## **Rapport de l'inspection des installations classées**

Visite d'inspection du 28 septembre 2023

#### **AFM Recyclage**

ZA de la Pazioterie  
2 rue des entrepreneurs  
86600 Coulombiers

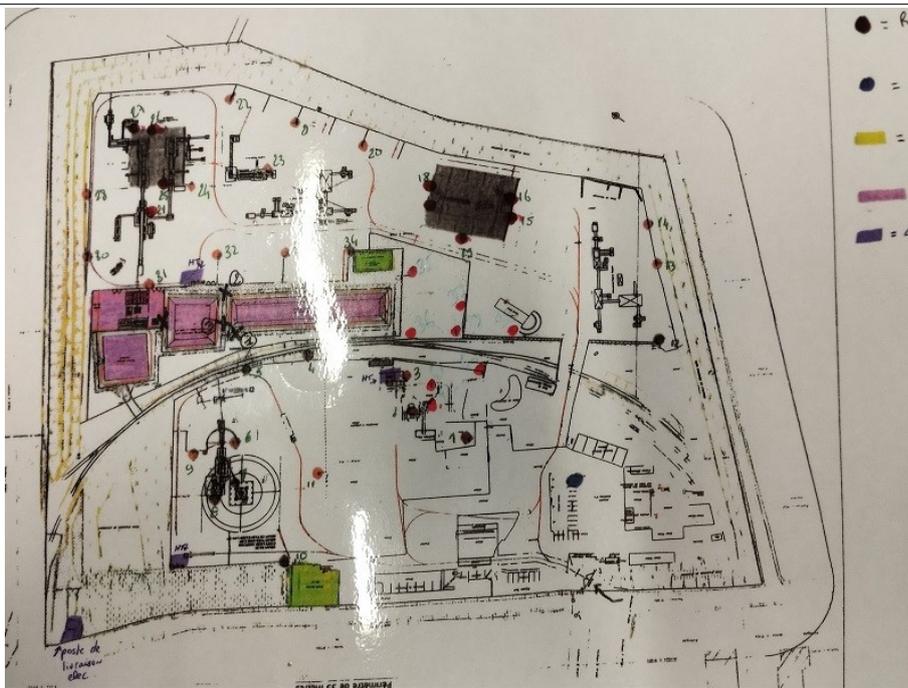
<b>Constats :</b> <u>RIA</u> L'exploitant indique disposer d'un réseau de 42 RIA, représentés par des points rouges sur le plan ci-après destiné à évoluer , notamment en raison d'un réaménagement de la zone d'entrée du site (bureaux / VHU) :

Cinq RIA sont implantés à proximité immédiate du bâtiment de stockage des résidus de broyage (objet entre autres du PAC de 2021 mentionné au point 1 - contexte), dont deux à l'intérieur du bâtiment.

Quatre RIA sont localisés à proximité immédiate de la cisaille (objet entre autres du PAC de 2022 mentionné au point 1 - contexte).
